国土交通省中部地方整備局・水資源機構中部支社への
長良川河口堰開門調査に係る質問事項
(長良川河口堰の必要性等について)

長良川河口堰開門調査に向けた公開での質問事項の他に、長良川河口堰の必要性等について、国土交通省中部地方整備局・水資源機構中部支社との間で見解の整理をさせていただきたく、以下の質問をいたします。

図1 累積河積増と必要浚渫量の関係

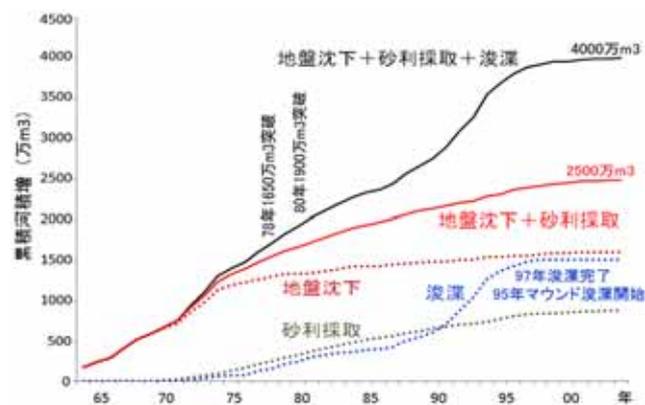
一方、国交省河川局による「木曾川水系河川整備基本方針・土砂管理等に関する資料(案)」(2007)には、図1に示すように、地盤沈下、砂利採取、浚渫による河積増が示されている。これらを必要浚渫量と比較すると、河口堰をつくらない場合の浚渫は不要であり、つくる場合でも少量でよかったことになる。

地盤沈下、砂利採取、浚渫による河積増は 1978 年に 1719 万 m³、1980 年に 1927 万 m³ に達しており、河口堰をつくらない場合の必要浚渫量を超えている。このことを把握していたか。

地盤沈下と砂利採取を合わせた河積増は 2004 年に 2491 万 m³ に達している。これを河口堰をつくる場合の必要浚渫量と比較すると、浚渫は約 200 万 m³ でよかったことになる。このことを把握していたか。

平成元(1989)年時点に残る浚渫量を約 1500 万 m³ としながら、実績では約 1000 万 m³ である。途中で浚渫をやめた理由はなにか。

浚渫を途中で止めたにもかかわらず、総河積増は約 4000 万 m³ になっており、河口堰をつくる場合の必要浚渫量約 2700 万 m³ を約 1300 万 m³ も上回っている。過剰な浚渫をしたと認識しているか。

浚渫計画は、計画高水流量を、一連の対象区間を通じて計画高水位より低い水位で安全に流すことなどを目的に策定するもので、土砂の堆積量などにより場所ごとに必要な浚渫量は異なります。

一方、地盤沈下は、場所ごとの必要な浚渫量にかかわらず沈下するもので、その沈下量の全てが一連の対象区間の流下能力の向上に必要な河積の確保に寄与するものではありません。従って単純に地盤沈下・砂利採取及び浚渫の量を加えた値と、必要な計画浚渫量を比較できるものではありません。

浚渫計画は、計画策定時の最新測量河道を基に水位計算を行い、流下能力を評価した上で適切に策定又は見直しており、過剰な浚渫は行っておりません。

平成元年時点での浚渫計画の見直しにあたっては、当時の最新測量河道である昭和 62 年(87 年)測量で得られた河道断面を基に流下能力を評価したところ、計画高水流量 7,500 m³/s を大きく下回る約 6,400 m³/s しかなかったため、引き続き河積を確保する必要性がありました。

このため浚渫計画を見直し、平成元年以降の必要な河積増を 1,500 万 m³ としました。

浚渫は、砂利採取や地盤沈下等の河道の状況を精査しながら実施しましたが、その結果、砂利採取約 200 万 m³ を含む約 1,200 万 m³ の河積確保により、目標の流下能力が確保されたものです。

図2 1970年河道に計画粗度係数を用いた場合の7500m³/sに対する水位計算結果

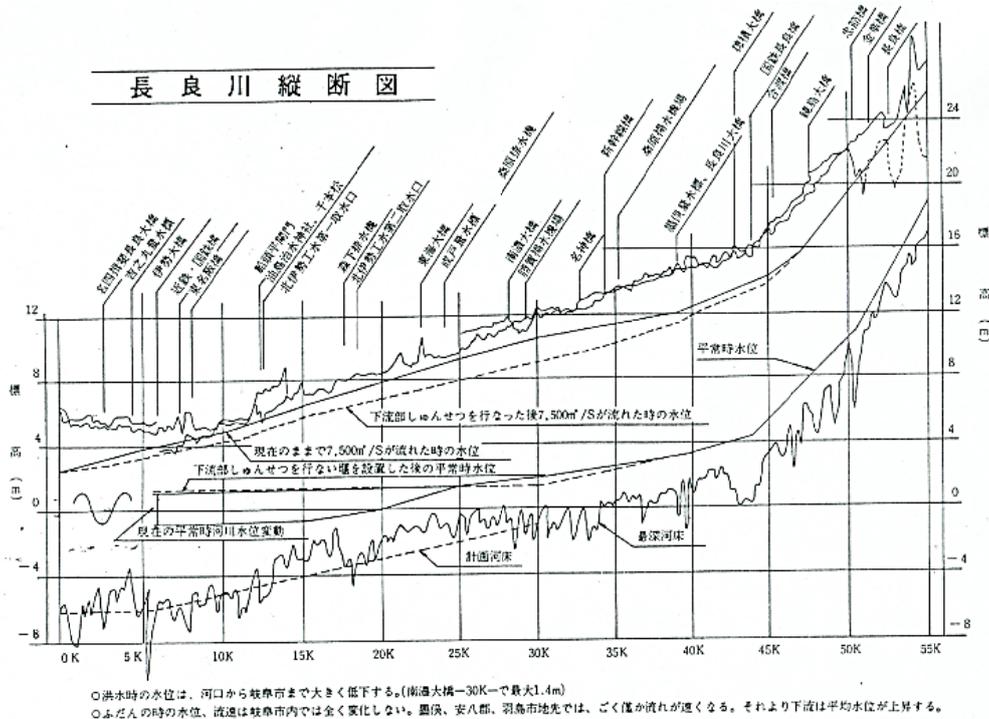
図2は、河口堰着工前に公表された唯一ともいえる水位計算例が水資源開発公団長良川河口堰建設所の「長良川河口堰」(1973)に示されたもので、70年河床を対象として当時の計画粗度係数を用いることにより7500m³/sが流れた場合の水位を計算している。これによると、河口から40km付近までの広範囲にわたって計画高水位を超えるが、計画河床まで浚渫すれば下回るようになっている。

図2は、昭和47(1972)年時点の浚渫量の妥当性を示すものであるが、昭和38(1963)年、平成元(1989)年時点の浚渫量の算定に際し、同様の水位計算はしているか。

計算している場合は結果を示されたい。計算していない場合は浚渫量の妥当性をどのようにして確認したのか。

平成元年時点において、浚渫後の河道に計画高水流量 7500m³/sが流下した場合の水位計算を実施しており、水位が計画高水位以下になることを確認することにより、浚渫後の河道断面と浚渫量の妥当性を確認しています。水位計算結果は、「長良川河口堰に関する技術報告(平成4年4月)」の第1編第3章「現在の治水計画」の図1-3-6に示しているとおりです。
